Zápis

ze schůze č. 8/VIII. Komise výstavby a rozvoje, konané dne 1. 6. 2020 na ÚMČ Brno – Tuřany.

1. Územní plán města Brna

Komise se seznámila s "Návrhem připomínek MČ Brno – Tuřany k novému územnímu plánu" připraveným pracovníky MČ, který byl jako podklad členům komise k dispozici na webu městské části.

2 Ulice Kaštanová mezi řekou Svitavou a dálnicí

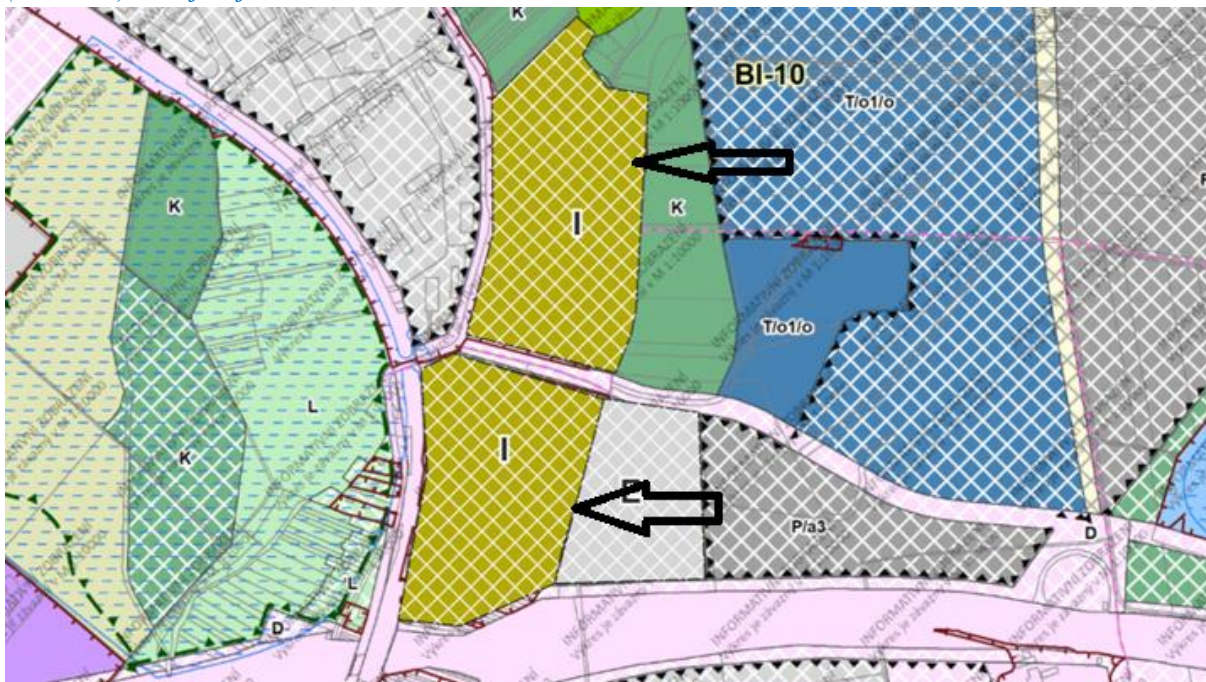
Plocha BI-11 podél ulice Kaštanové, proti prodejně Makro je celá navržena jako P – plocha pro výrobu a skladování. Na části plochy se nachází objekt k bydlení se zázemím, v návrhu není naznačen. I v popisu stávajícího stavu této plochy není objekt RD popsán, je zde pouze uvedeno, že v severním cípu je zeleň, RD je zcela pominut.

Doporučujeme do plochy BI-11 doplnit popis i zakres stávajícího rodinného domu.

3 Krajinná zeleň na Černovické terase

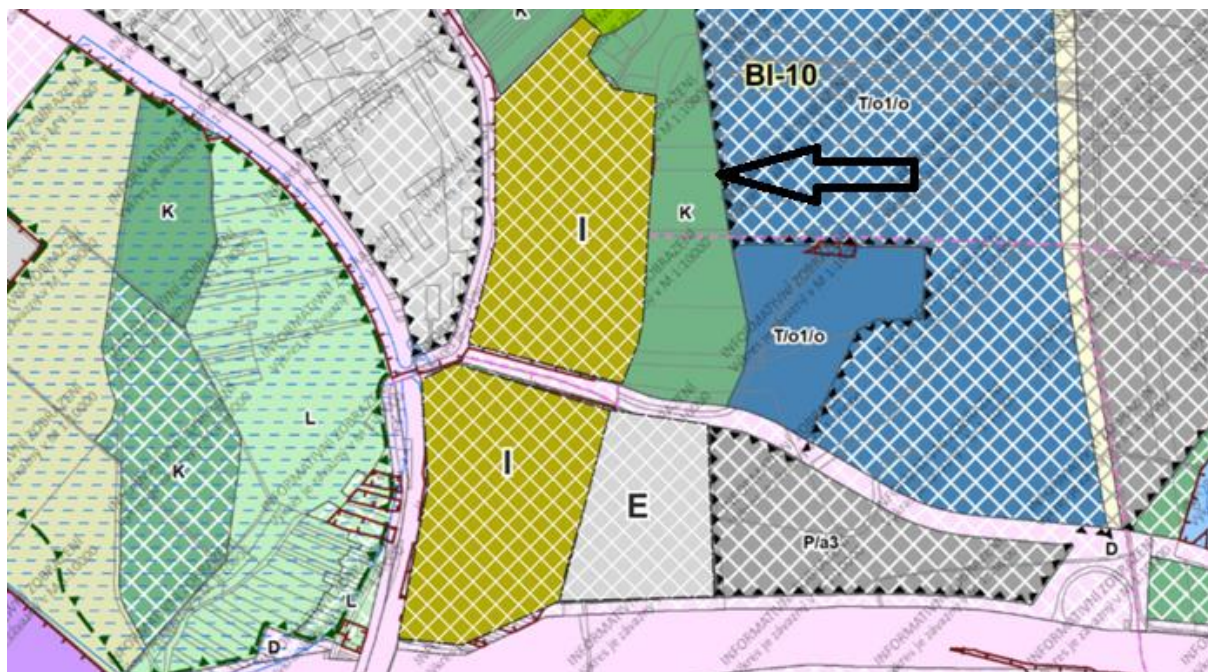
3.2 Část stabilizované plochy K severně od nově navržené komunikace je v pořádku, je celá na městském pozemku. Část jižně od komunikace není stabilizovaná zeleň, ale existuje zde soukromá recyklační plocha. Obecně je třeba plochy veřejné zeleně situovat především na městské pozemky, protože pokud nedojde k výkupu soukromých pozemků do majetku města nelze očekávat, že na soukromých pozemcích vznikne kultivovaný veřejný „zelený prostor“.

Požadujeme část navržené plochy změn krajinné zeleně K při dálnici (viz. obr.) ponechat jako plocha zeleně K.

5 Lokalita U Potoka

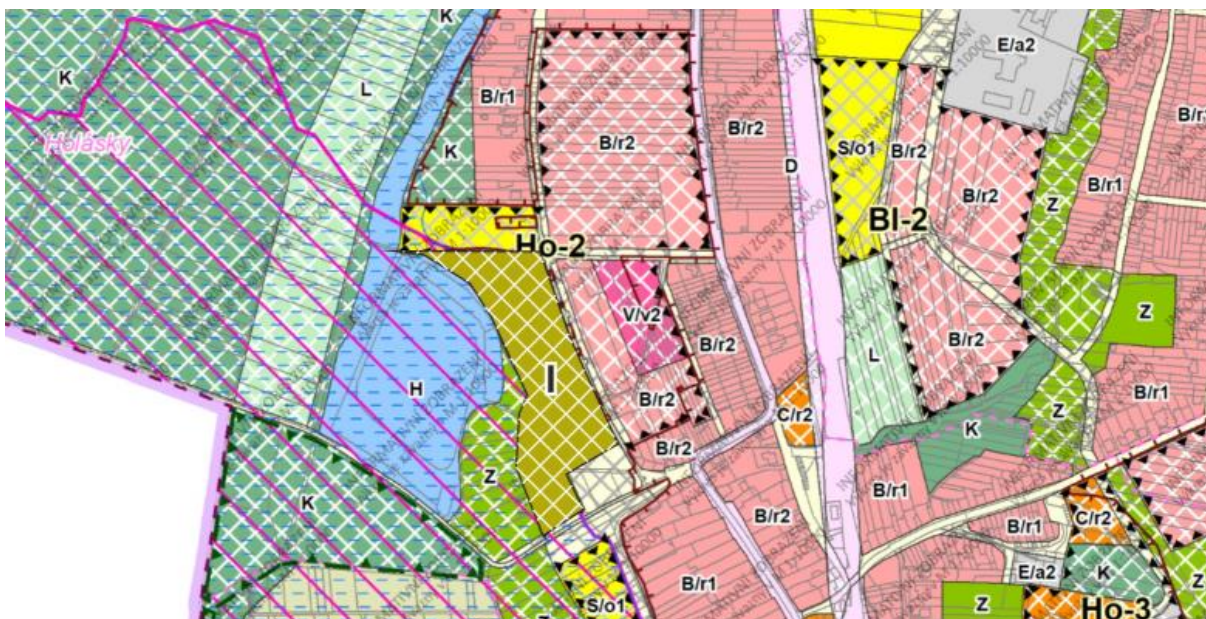
5.1 V ploše HO-2 je mezi plochou pro bydlení B/r/2 a Opletou v současné době lokalita zahrádek, která je nyní navržena jako plocha sportu S. Jedná se o udržované a převážně soukromé pozemky, navíc v poměrně velkém svahu směrem k Opletě a zachování této plochy I i do budoucna je žádoucí.

Požadujeme zachování plochy zahrádek v ploše HO-2 mezi plochou pro bydlení B/r/2 a Opletou(viz. obr.).

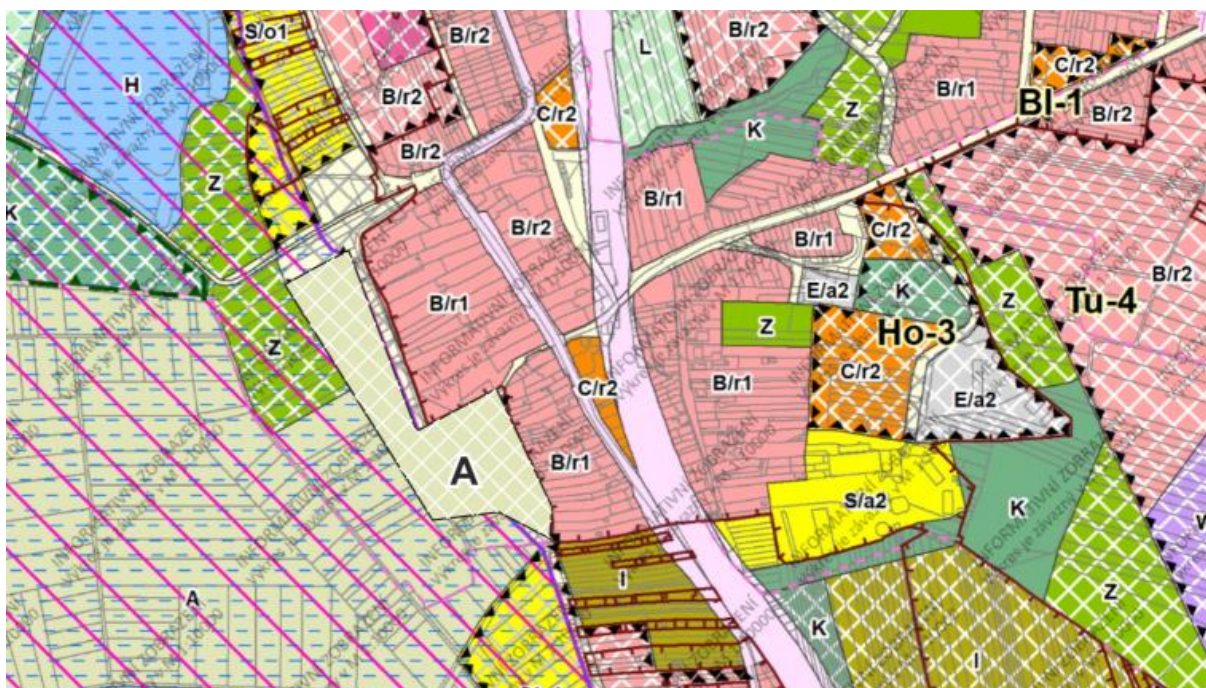
5.2 Požadujeme zrušit celou změnovou plochu HO-1, a to včetně navržené komunikace, trasované souběžně s ulicí Požární směrem do Chrlic. Navrhujeme ponechání zemědělsky obhospodařované půdy.

*Požadujeme zrušit celou změnovou plochu **HO-1**, a to včetně navržené komunikace, trasované souběžně s ulicí Požární směrem do Chrlic. Navrhujeme ponechání zemědělsky obhospodařované půdy **A** (viz. obr.).*

6 Oblast Sladovnická, Rolencova, Lesák

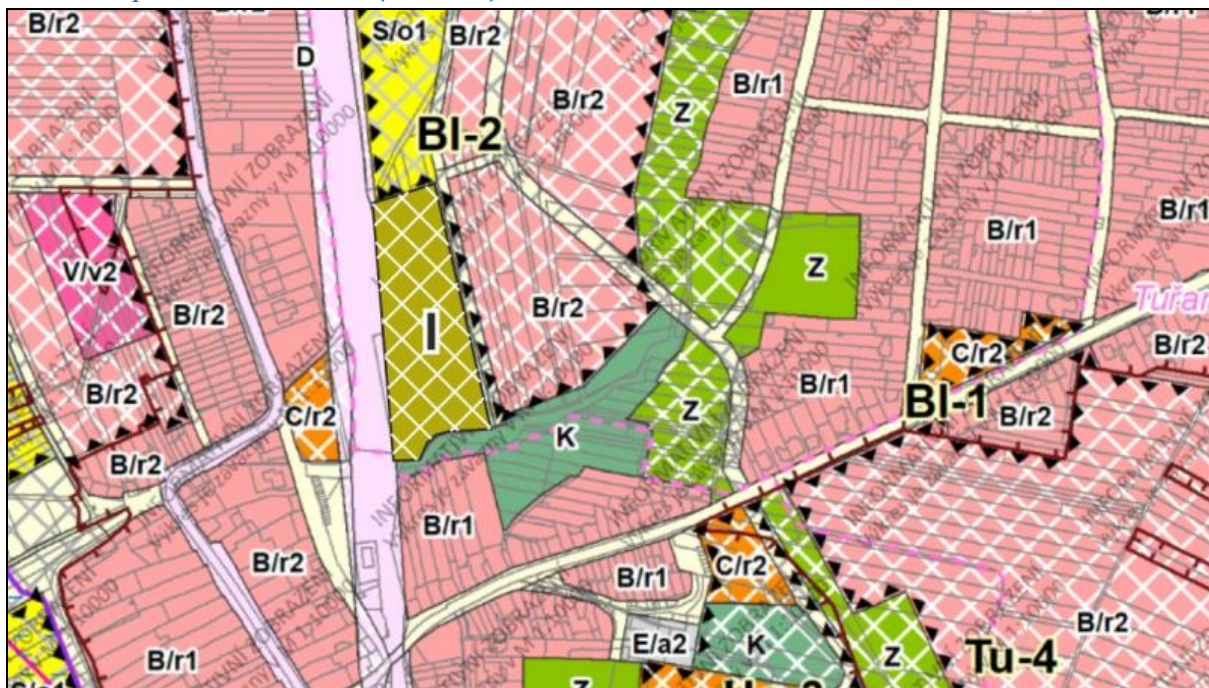
6.2 Komunikaci v prodloužení Sladovnické je třeba trasovat přes železniční trať směrem do Holásek ideálně tak, aby mohla vzniknout průsečná křižovatka s Výmlatištěm nebo k Závětrné.

Komunikaci v prodloužení ulice Sladovnické požadujeme trasovat přes železniční trať směrem do Holásek tak, aby mohla vzniknout průsečná křižovatka s Výmlatištěm nebo k Závětrné.

13 Oblast Hanácká, Pratecká, areál Agro

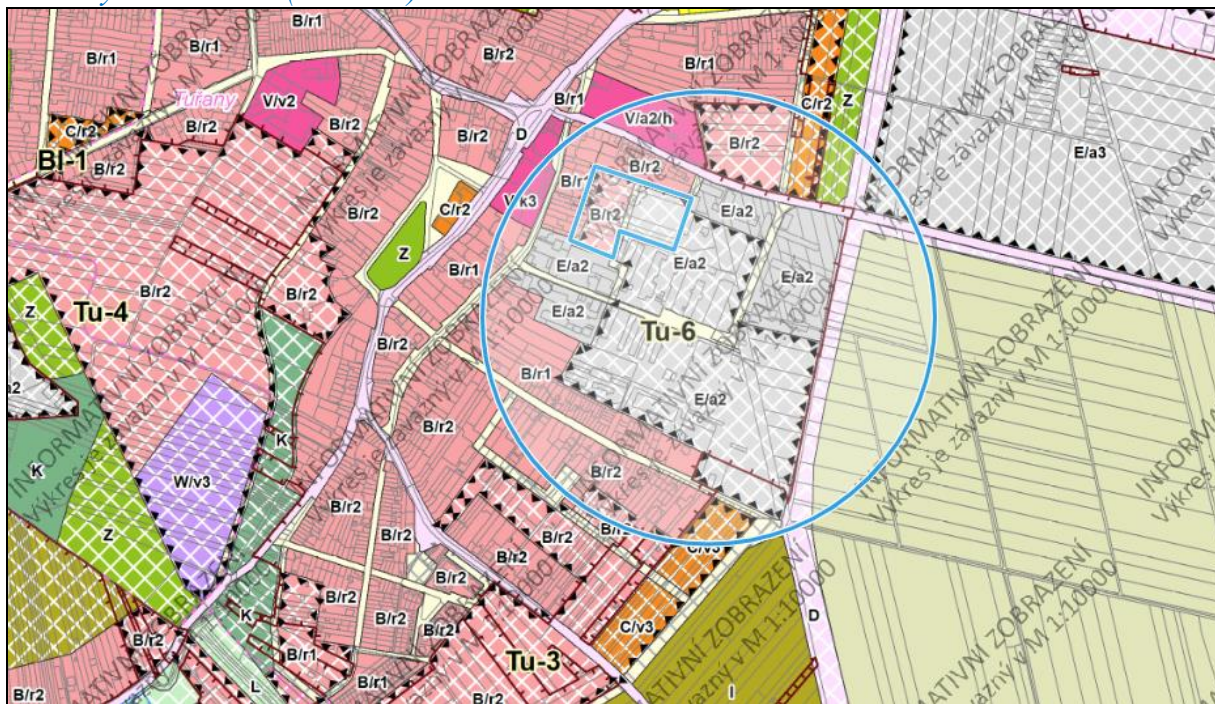
13.1 Tuřanskému hřbitovu chybí plocha na jeho rozšíření dle platného územního plánu.

K ploše hřbitova požadujeme doplnit rezervu na jeho rozšíření tak, jak je v současném územním plánu.

14 Oblast Růžová, Sokolnická, Heřmánková

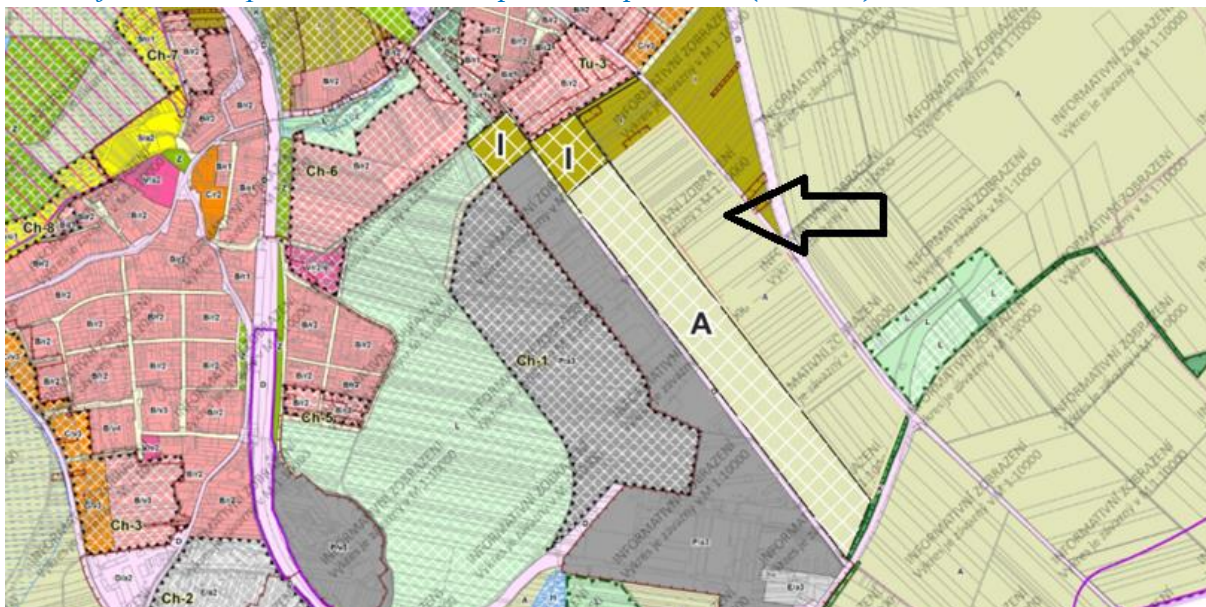
14.2 Požadujeme zrušit komerční plochu CH-4 bez náhrady. Komerční plocha, navržená v lokalitě Šípková-Růžová je pro danou oblast dostačující.

Požadujeme v ploše CH-4 zrušit plochu W/v2 a nahradit ji plochou zahrádek I. Komerční plocha, navržená v lokalitě Šípková-Růžová je pro danou oblast dostačující.

15 Oblast kolem Tovární

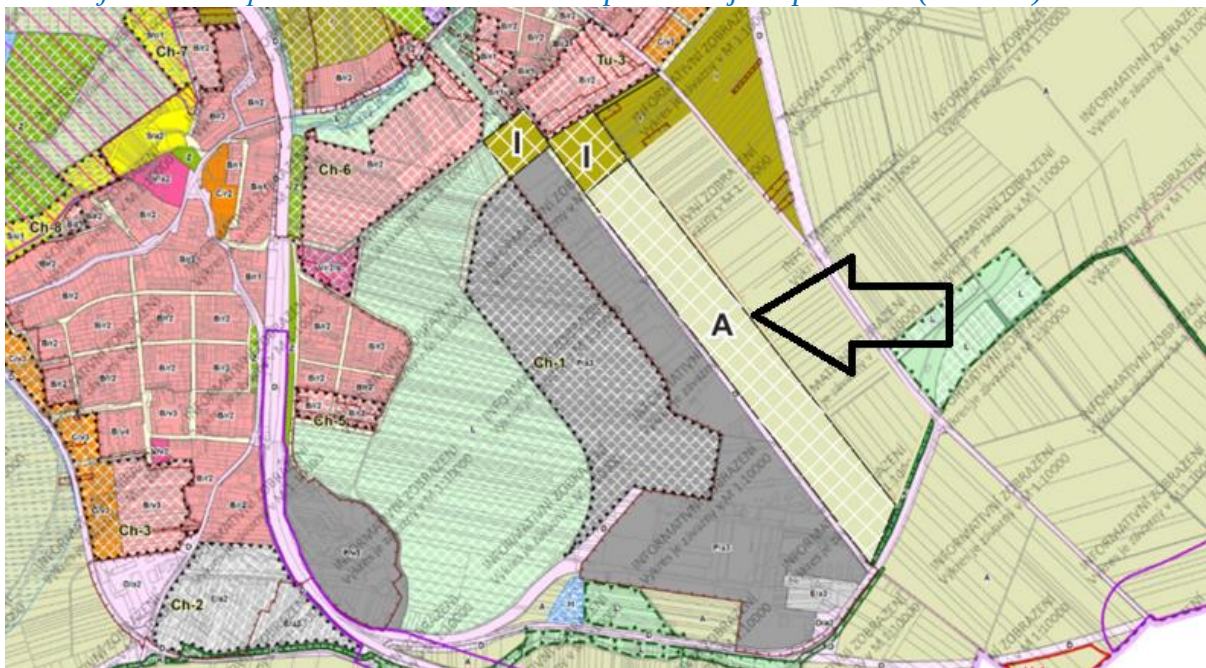
15.2 Zrušit plochu TU-1 v části P/a3 bez náhrady

*Požadujeme zrušit plochu **TU-1** v části **P/a3** a ponechat jako plochu **A** (viz. obr.).*

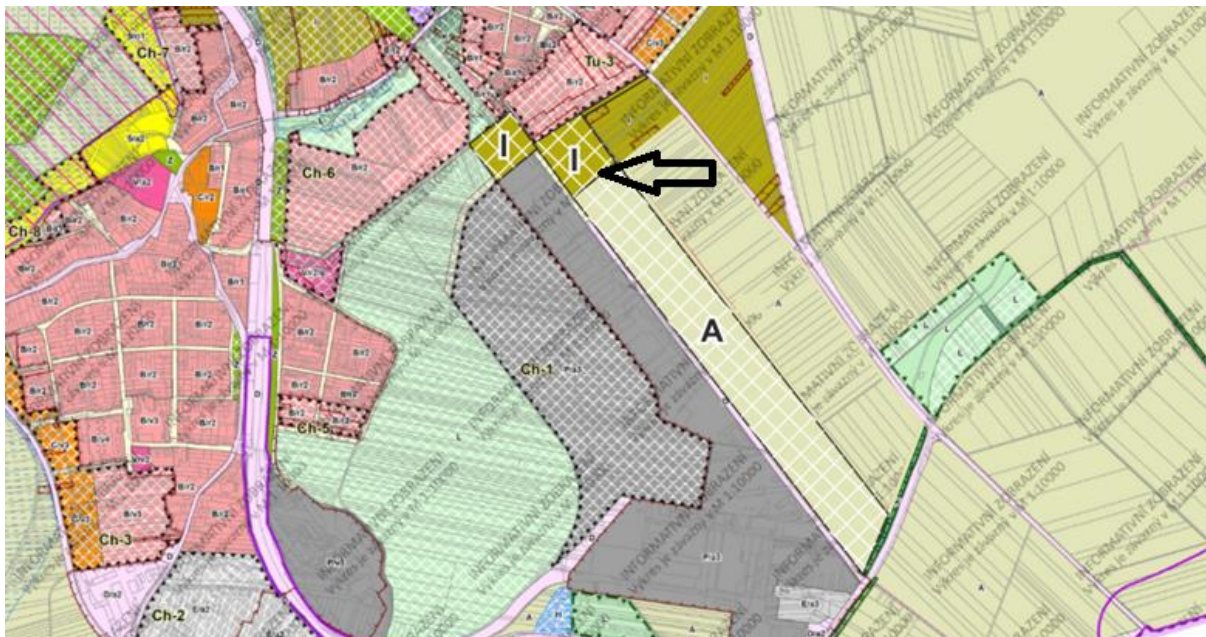
15.3 Plochu TU-1 v části E/a3 změnit na plochu zahrádek I.

Požadujeme změnit plochu TU-1 v části E/a3 na plochu zahrádek I (viz. obr.).

16 Tuřanské náměstí

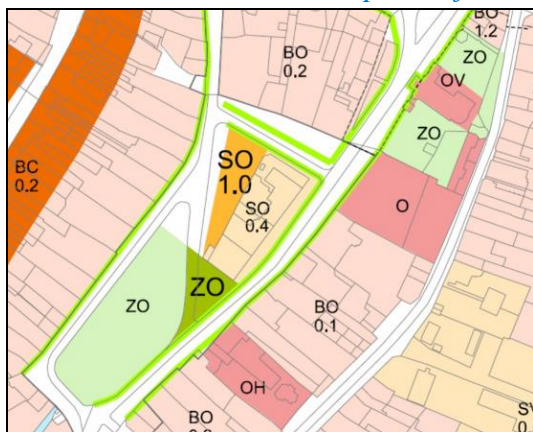
16.1 Oblast Tuřanského náměstí upravit podle studie KAM.

Oblast Tuřanského náměstí požadujeme upravit podle studie KAM (viz. obr.).

17 Plochy kolem Letiště

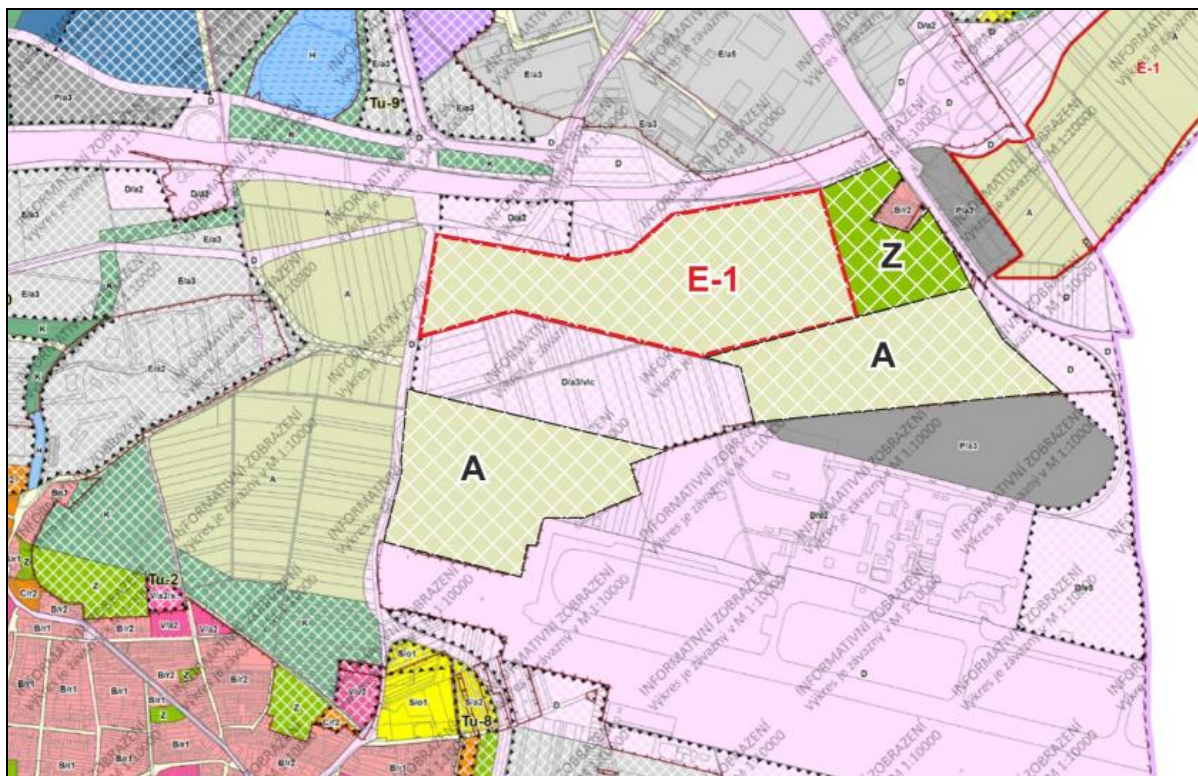
17.1 Plochu TU-5 zrušit bez náhrady, event. podél dálnice navrhnout protáhnout plochu rezervy, navazující na plochu rezervy E-1 v k.ú. Slatina.

17.2 „Malou Slatinku“ odclonit od navazujících ploch pruhem krajinné zeleně

Požadujeme zrušit plochu TU-5 zrušit bez náhrady, event. ji zařadit do plochy rezervy a „Malou Slatinku“ odclonit od navazujících ploch pruhem krajinné zeleně Z (viz. navržená grafická podoba lokality podle bodu 17.1. a 17.2.).

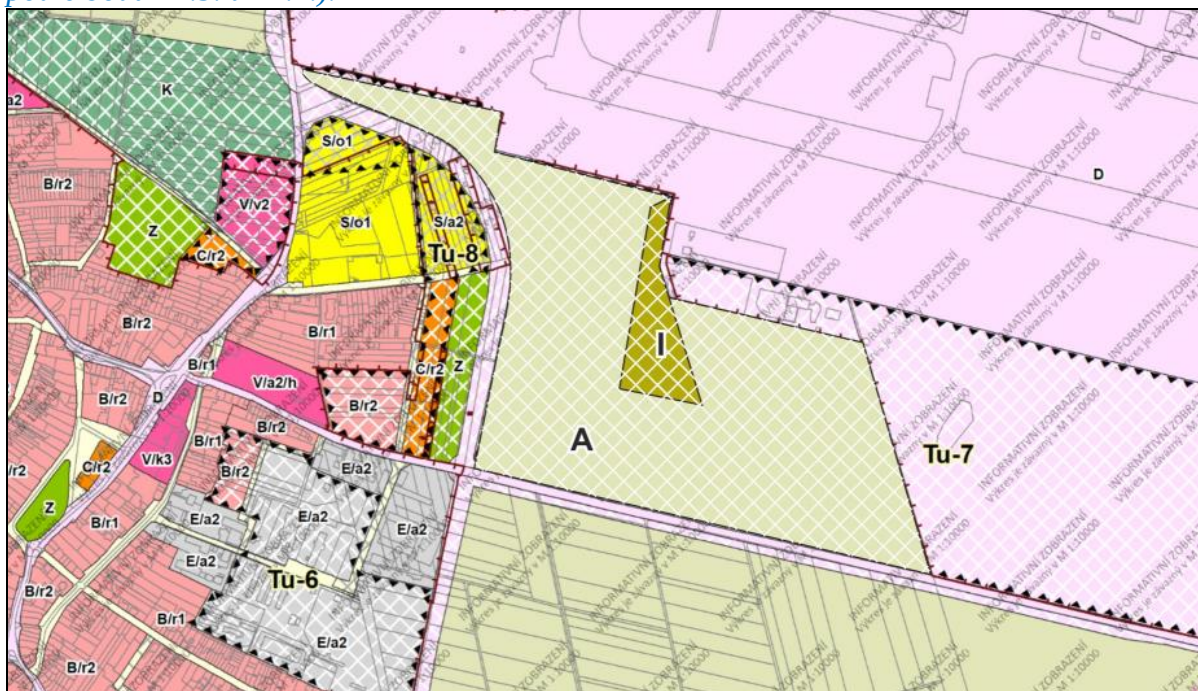
17.3 Plochu TU-7 v části E/a3 zrušit, na městských pozemcích ponechat plochu se zahrádkami Z a zbývající část ponechat jako ornou půdu A.

17.4 Z návrhové plochy pro letiště vyjmout vyznačenou plochu.

Požadujeme plochu TU-7 v části E/a3 zrušit, na městských pozemcích ponechat plochu se zahrádkami I a zbývající část ponechat jako ornou půdu A a z návrhové plochy pro letiště vyjmout plochu v prodloužení ulice Karkulínovy (viz. navržená grafická podoba lokality podle bodu 17.3. a 17.4.).
